高浜発電所 原子炉設置変更許可申請の概要

(1号炉及び2号炉 減容したバーナブルポイズンの保管場所変更)

【審査会合における指摘事項の回答】

2021年11月30日実施の審査会合における指摘事項の回答

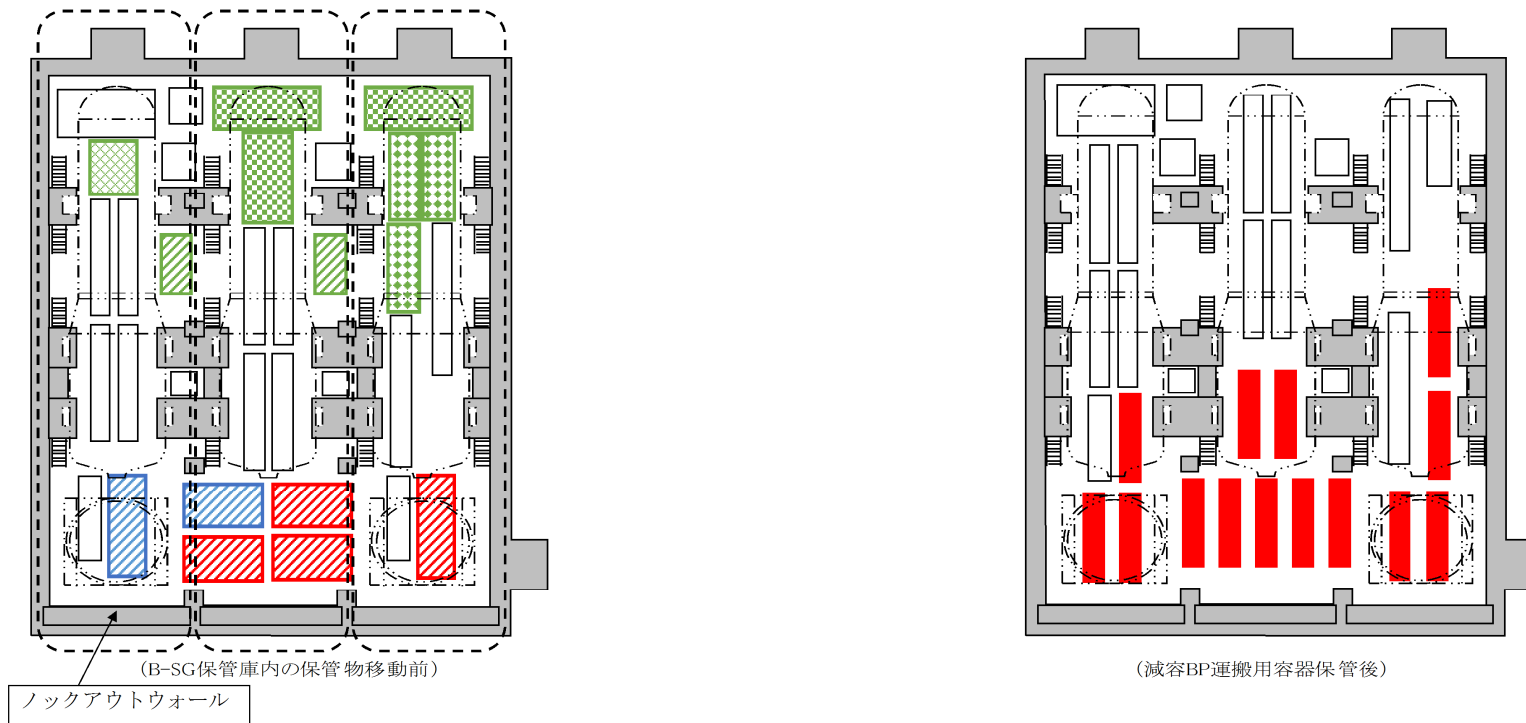
外部遮蔽壁保管庫での保管対象物として「1号炉の蒸気発生器の取替えに伴い発生したコンクリート、鉄筋及び埋め込み金物」「1号炉の蒸気発生器の取替えに伴い発生した主蒸気管、主給水管及び配管サポート」「3号炉及び4号炉の原子炉容器上部ふたの取替えに伴い発生したコンクリート、鉄筋及び埋め込み金物」を追加することとなるが、本申請書内での記載の統一が出来ていないことから、保管対象物の記載の統一を図る。

<p>現行の本申請書</p>	<p>記載統一後</p>
<p>本文五号 ト. 放射性廃棄物の廃棄施設の構造及び設備 (3) 固体廃棄物の廃棄設備 (ii) 廃棄物の処理能力 外部遮蔽壁保管庫は、1号炉及び2号炉の外周コンクリート壁一部撤去に伴い発生したコンクリート、鉄筋及び埋め込み金物、1号炉の蒸気発生器の取替えに伴い発生したコンクリート等、並びに3号炉及び4号炉の原子炉容器上部ふたの取替えに伴い発生したコンクリート等を十分貯蔵保管する能力を有する。</p>	<p>本文五号 ト. 放射性廃棄物の廃棄施設の構造及び設備 (3) 固体廃棄物の廃棄設備 (ii) 廃棄物の処理能力 外部遮蔽壁保管庫は、1号炉及び2号炉の外周コンクリート壁一部撤去、1号炉の蒸気発生器の取替え、並びに3号炉及び4号炉の原子炉容器上部ふたの取替えに伴い発生したコンクリート、鉄筋及び埋め込み金物等を十分貯蔵保管する能力を有する。</p>

減容B P 運搬用容器概略図

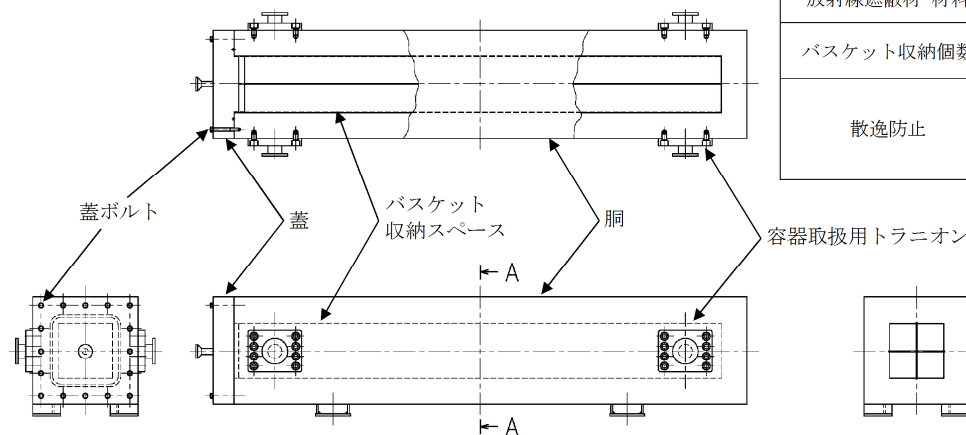
減容B Pは、放射性物質の拡散防止及び遮蔽のため、専用の容器に収納するとともに、一時的な管理区域を設定*した上で関係法令（線量当量率の基準を除く）を遵守して構内運搬を実施し、B-S G保管庫に保管する。

*：減容B Pを保管するB-S G保管庫内にはクレーン等の揚重設備がないことから、可能な限り容器の軽量化を図ることとしており、その結果、容器表面から1メートルの距離における線量当量率に関して構内運搬の基準を考慮出来ないため、構内運搬においては管理区域を設定する。

主要寸法	全長	約4.6m
	幅	約0.9m
	高さ	約0.9m
	胴板厚さ	約0.2m
材料		SS400
放射線遮蔽材 材料		SS400
バスケット収納個数		4個
散逸防止		取扱い、運搬及び保管時に、き裂、破損が生じない構造、材質の容器に収納

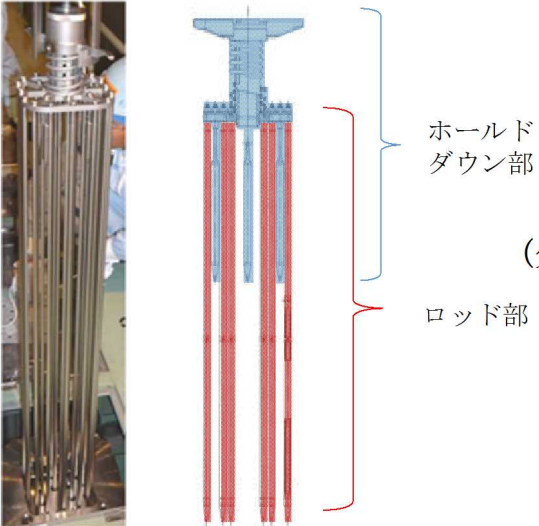
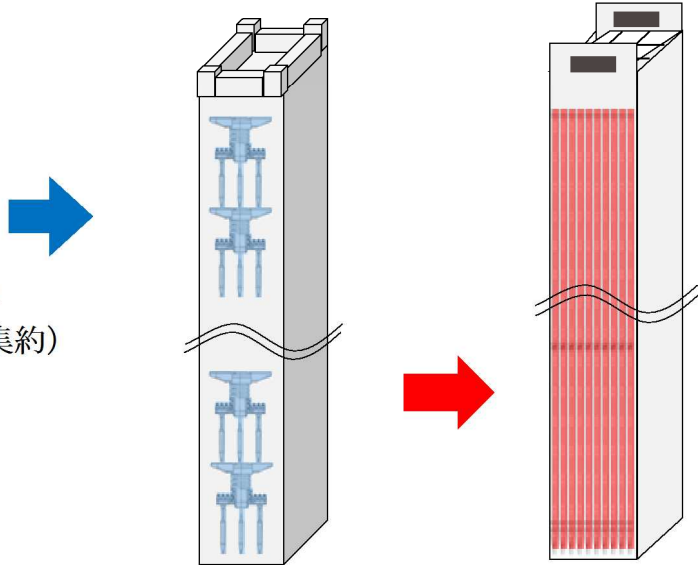
B-SG保管庫内の保管物の移動手順を以下に示すが、手順5においては、巡視点検における放射線業務従事者の立ち入りを考慮した保管物の配置（目視で保管物の外観が点検出来るように保管物の間隔を約40cm程度確保する。ただし、保管物の周り4面とも約40cmの間隔を確保しなくとも点検出来る場合は、この限りではない。）とする。

- 手順1：B-SG保管庫前に一時管理区域を設定する。
- 手順2：クレーン車によりロックアウトウォール（1列あたり7段積み。計3列）を吊上げ、B-SG保管庫の機器搬入口を開ける。
- 手順3：既保管物（蒸気発生器及び原子炉容器上部ふたを除く）を油圧ジャッキで持ち上げ、移動用のコロ台車に乗せてB-SG保管庫外へ搬出する。
- 手順4：既保管物のうち、外部遮蔽壁保管庫へ移動させない物品をB-SG保管庫内に戻す。
- 手順5：減容BP運搬用容器をコロ台車に乗せてB-SG保管庫内へ搬入し、空スペースに保管する。
 なお、B-SG保管庫内は、巡視点検における放射線業務従事者の立ち入りを考慮した保管物の配置とする。
- 手順6：1号SGRコンクリート等を外部遮蔽壁保管庫に移動する。
